## DODATEK Č.1 KE SMLouvĚ O DíLO

### „SPORTOVNÍ AREÁL U ČERVENÝCH DOMKŮ, HODONÍN – I. VÍCEÚČELOVÉ SPORTOVNÍ HRÍŠTĚ“

# ZMĚNOVÝ LIST

číslo: **ZL č. 01**  
**„Podkladní vrstvy a odvodnění“**

**5. Návrh technického řešení a rozsah změny**

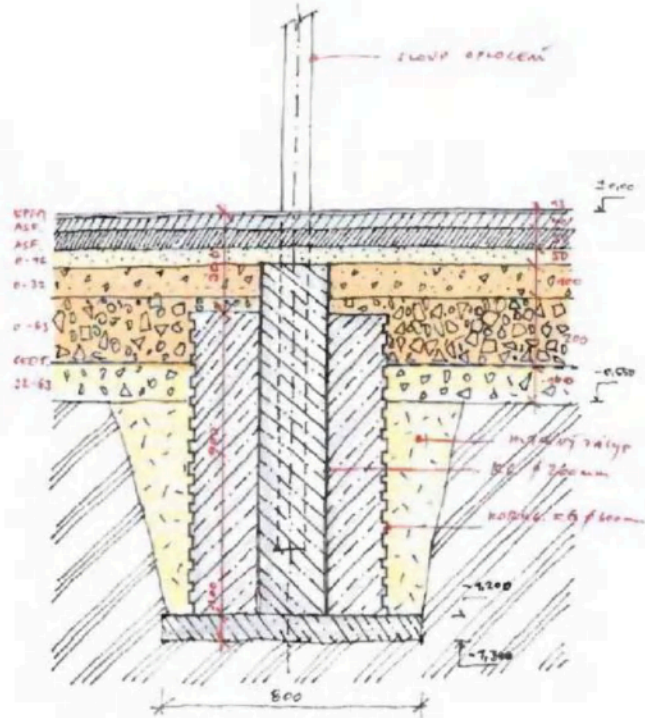
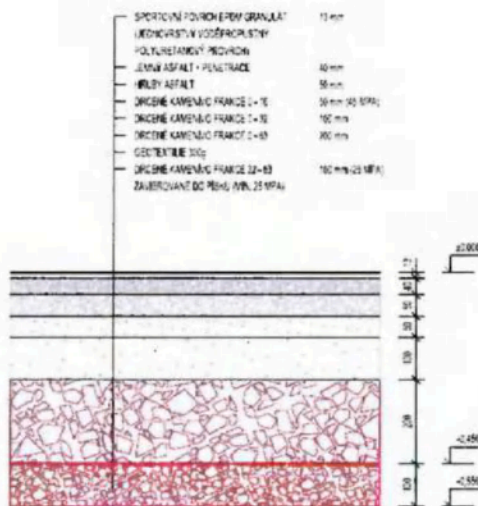
*Z důvodu zjištění písčitého podloží je potřeba změnit skladbu hřiště. Písčité podloží není vhodné na původně navržené patky plotů a sportovního vybavení. Pro bednění je potřeba odkopat okolo větší prostor, a to může narušit statiku nafukovací haly. Z výše uvedených důvodů je nutno změnit i způsob odvodnění hřiště.*

*Po konzultaci s projektantem doporučujeme úpravu vrstev viz. Revize projektu, aby došlo k posílení podkladních konstrukcí. Základové patky plotů budou provedeny způsobem ztraceného bednění tak aby nedošlo k narušení vedlejší stavby. Vsakovací bloky budou v menším množství umístěny mimo hřiště.*

- 1) prohloubení výkopu a doplnění štěrkové vrstvy pro zajištění požadované únosnosti podloží (tj. zavibrování štěrkové vrstvy do písčitého podloží a geotextilie)
- 2) nepropustnost podloží - úprava podkladní vrstvy hřiště na nepropustné (tj. hutněné kamenivo včetně nulových frakcí a nepropustný asfalt)
- 3) likvidace dešťových vod - přepočítání likvidace dešťových vod s ohledem na nepropustnost podkladu, doplnění podélného žlabu na východní stranu a přesunutí zasakovacích bloků jižně od hřiště, doplnění pojišťující drenáže
- 4) oplocení - posun sloupků o půl pole mimo kotvení nafukovací haly, posílení základových patek oplocení s ohledem na písčité podklad
- 5) úprava polohy

Na základě posouzení geologa byl původní návrh GD na prohloubení výkopů do úrovně -0,65m v rámci zpracování technické změny zredukován na úroveň -0,55m.

Návrhem změny dojde k zajištění požadované únosnosti podkladních vrstev, nepropustnosti podlaží a k odvodu dešťových vod jižním směrem mimo hřiště. Dále dojde k posílení založení nadzemních prvků / oplocení a sportovních prvků. Změna je dále navržena s ohledem na blízkou nafukovací halu tak, aby byly eliminovány potenciální negativní vlivy - dešťové vody a zakládání.
